zur Sitzung des Gestaltungsbeirats (GBR)

am Freitag, 31.01.2020, Remise, Mömpelgardstraße 28/1

TOP 1: Wettegasse 10, Oßweil

TOP 2: Hohenzollernstraße 12-14, Südstadt

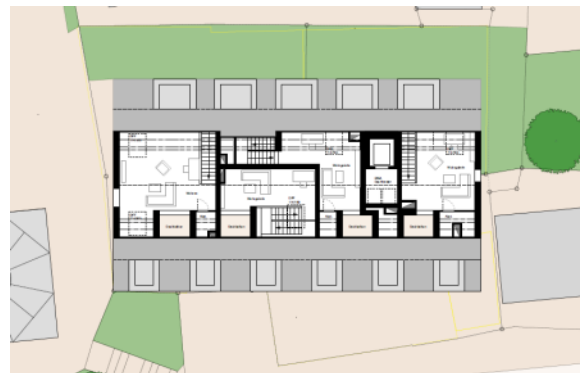
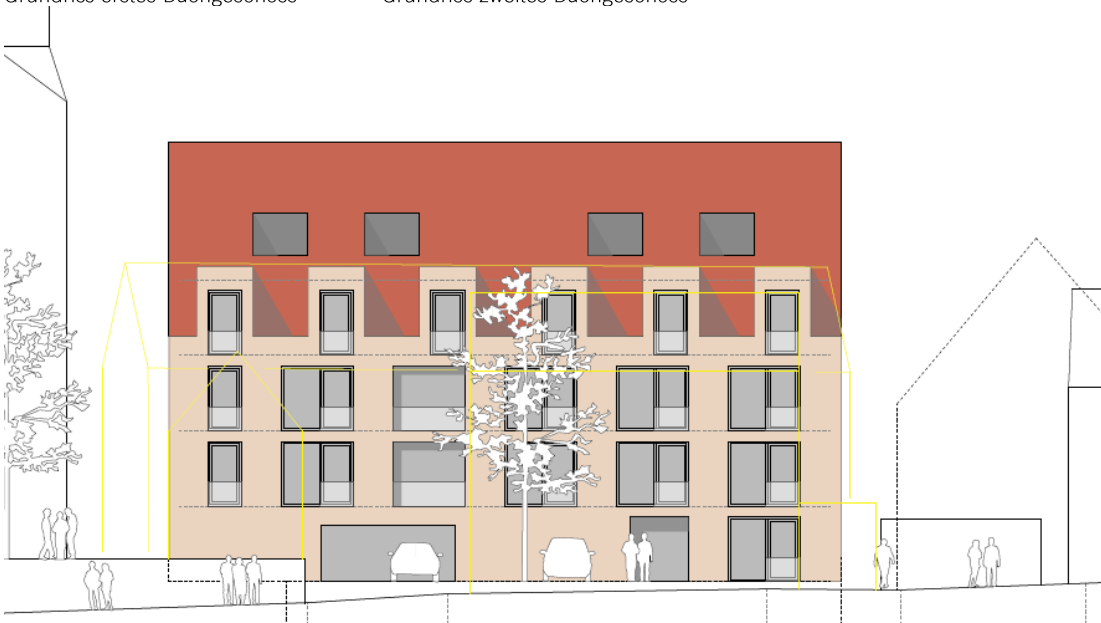
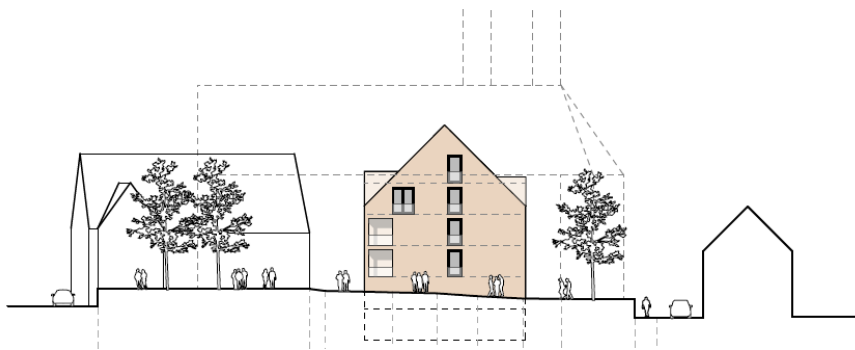
In seiner Stellungnahme begrüßt der Gestaltungsbeirat zunächst die Absicht, das sichtbar in die Jahre gekommene Umfeld der Januariuskirche aufzuwerten. Auch die Verlegung der durch die historische Entwicklung des Grundstücks bedingten Haupterschließung von der Westseite auf die Ostseite ist durch die räumliche Nähe zur Wettegasse nachvollziehbar. Allerdings zeigt sich sowohl im Umgebungsmodell als auch in den Darstellungen der Straßenabwicklung, dass der als **Neubauvolumen vorgeschlagene Baukörper in allen Dimensionen (Breite, Tiefe, Höhe) deutlich zu groß ist und mit dem Maßstab des Hauptschiffs der Kirche zu stark in Konkurrenz tritt**. Es ist deutlich erkennbar, dass die Überbauung von aktuell drei Einzelparzellen mit einem einzigen Gebäudevolumen zu einer **massiven Überformung des Umfelds** führt.

Positiv wird die Absicht bewertet, die räumliche Fassung des Kirchhofs zu erhalten. Jedoch rückt der Neubau im Gegensatz zum Bestandsgebäude zu nah an den Kirchturm heran. Durch die städtebauliche Setzung entsteht eine **unattraktive Engstelle** zwischen den beiden Gebäudevolumen, die eine präzise Abstimmung der Raumkanten vermissen lässt. Durch das Herausdrehen des Neubaus aus dem Straßenraum kann eine **neue Sichtbeziehung zum Kirchturm** entstehen. Es stellt sich allerdings die Frage, ob diese **Freistellung dem Charakter des Nebeneingangs zum Kirchhof und dem Straßenprofil der Wettegasse gerecht wird**.

Durch die Größe des vorgeschlagenen Gebäudevolumens und die damit einhergehende Anzahl der Wohneinheiten ergeben sich weitere negative Auswirkungen. Das Erdgeschoss wird zu **einem Großteil für die Anordnung der nachzuweisenden PKW-Stellplätze benötigt**. Die geschlossenen Fassadenflächen bieten hier **keine attraktiven Vorderseiten zum öffentlichen Raum**. Auch die verbleibenden Freiräume zur Straße werden für die Parkierung und als Zufahrt in die Garage genutzt, sodass die **Wohnqualität der Erdgeschosswohnung** ebenfalls beeinträchtigt wird. Für den **Spielplatz** steht nur eine ungünstig zugeschnittene Abstandsfläche auf der Westseite des Gebäudes zur Verfügung. Dieser Bereich kann nur über die Garage im Erdgeschoss erreicht werden. Insgesamt sind die **Abstandsflächen zu den Nachbargrundstücken** noch nicht in ausreichender Form nachgewiesen.

Die **Verwendung von Lochfassaden** ist an diesem Standort angemessen. Allerdings ergibt die Verteilung der Fensterformate und Loggien, auch bedingt durch die **Vielzahl unterschiedlicher Formate, noch ein unausgewogenes Bild**, das sowohl ein ordnendes Prinzip als auch einen Bezug zur Umgebung vermissen lässt. In einzelnen Bereichen wird die **Fassadenfläche durch die Öffnungen fast vollständig perforiert, an anderen Stellen wirkt sie sehr geschlossen**.

Die Wahl des Motivs der Dachzinnen im Übergang zum Dach lässt in der gewählten engen Aneinanderreihung das Volumen als viergeschossiges Gebäude erscheinen. Da die Dachzinnen mit Fensteröffnungen perforiert sind und flächenbündig an die Fassade anschließen, ist ein **zu hinterfragender Bezug zu den Lisenen des Strebewerks am Altarraum der Januariuskirche** nach Auffassung des Gestaltungsbeirats nicht erkennbar.

Die Erörterung des Projekts im Gestaltungsbeirat zeigt einstimmig, dass der vorgeschlagene **Baukörper in seiner Volumetrie zu massiv** für seine Nachbarschaft ist, in der die **Januariuskirche weiterhin als ei-**

genständiger Solitär wahrgenommen werden soll. Aufgrund der baukulturellen Bedeutung des Standorts schlägt der Gestaltungsbeirat vor, die geforderte sensible Einfügung des neuen Gebäudekomplexes zunächst mittels unterschiedlicher Massenmodelle im Kontext der Umgebung zu untersuchen. Da die Diskussion über mögliche städtebauliche Setzungen unterschiedliche Ansatzpunkte zu Tage treten lässt, könnte diese Untersuchung im Idealfall im Rahmen einer Mehrfachbeauftragung durchgeführt werden.

Eine Wiedervorlage der Planung im Gestaltungsbeirat wird empfohlen.

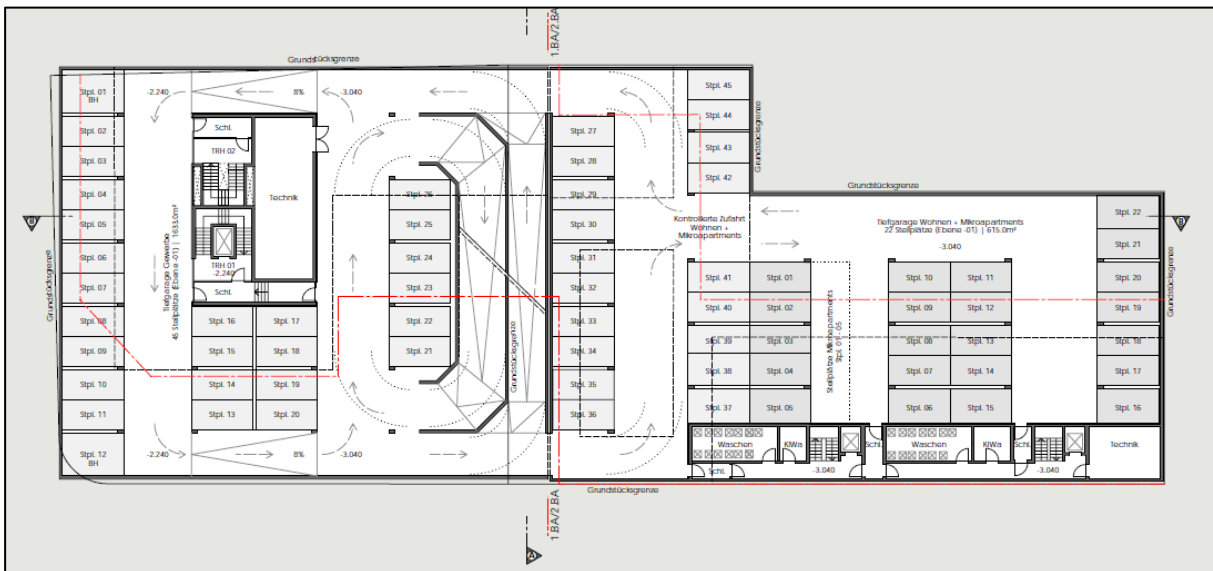
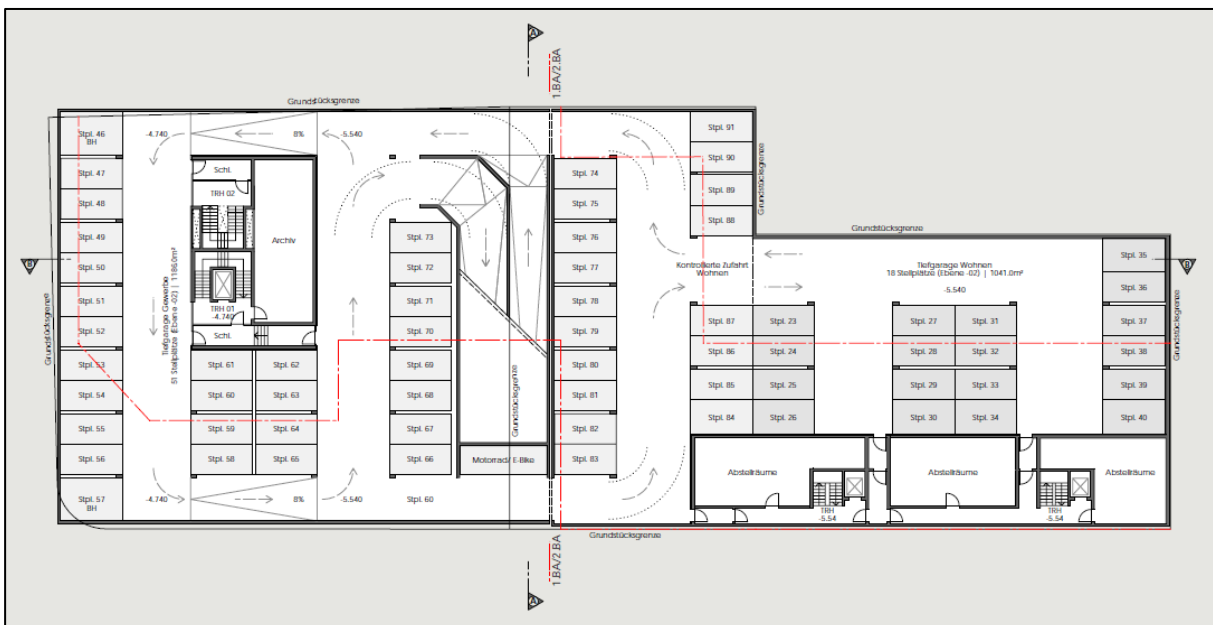
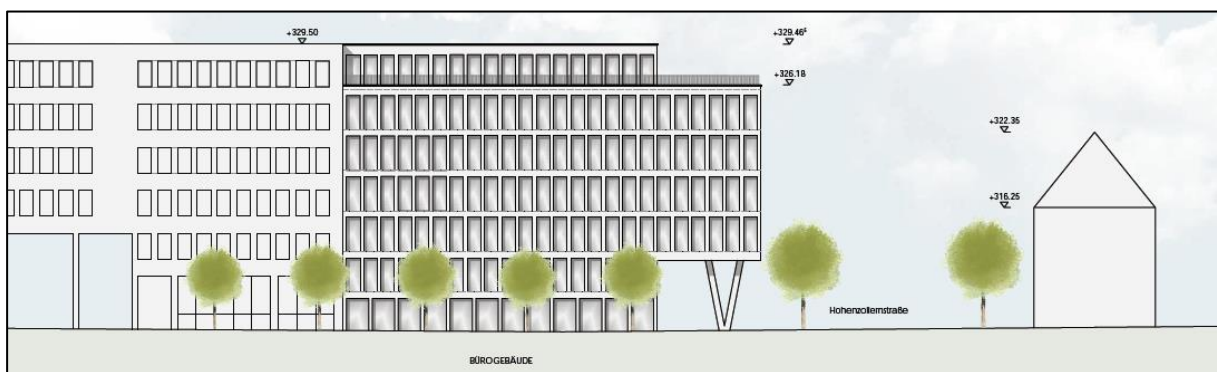
Das Bürogebäude mit seiner Höhenentwicklung sitzt zu nahe an der Hohenzollernstraße. Vorgeschlagen wird die **städtebauliche Flucht der angrenzenden Schule aufzunehmen**.

Die **Tiefgaragenabfahrt durchschneidet mit Lage und Dimension den Platz** und stört den öffentlichen Raum empfindlich. Der Gestaltungsbeirat empfiehlt die Verlegung der Einfahrt an die Elmar-Doch Straße. Die Zufahrt kann durch das neue Bürogebäude und den eingeschossigen Anbau erfolgen. Hierfür kann der Anbau in seiner Fläche vergrößert werden ohne den Platz zu sehr einzuschränken.

Der Gestaltungsbeirat bedauert das Vorhaben das bestehende Gebäude abzureißen und mit einem Wohnungsneubau zu ersetzen und **bittet zu prüfen, ob eine Umnutzung möglich ist**. Der Beirat empfiehlt in zukünftigen Planungen die Kriterien der Nachhaltigkeit und grauer Energie zu beachten.

Die aktuellen Planungen des Wohngebäudes gehen in **Höhenentwicklung, Proportion und Dachgestaltung** nicht auf den angrenzenden denkmalgeschützten Wohnungsbau ein. Hierbei sollten dringend die Prinzipien der **Einfügung bezüglich Fassade, Dachform, Farbigkeit und Materialität** beachtet werden. Die dargestellten Fassaden sind in Proportion und Anmutung nicht akzeptabel.

Der **Gestaltungsbeirat** betont die **Wichtigkeit** des Bauvorhabens für die Ludwigsburger Südstadt und wünscht eine **Wiedervorlage**.
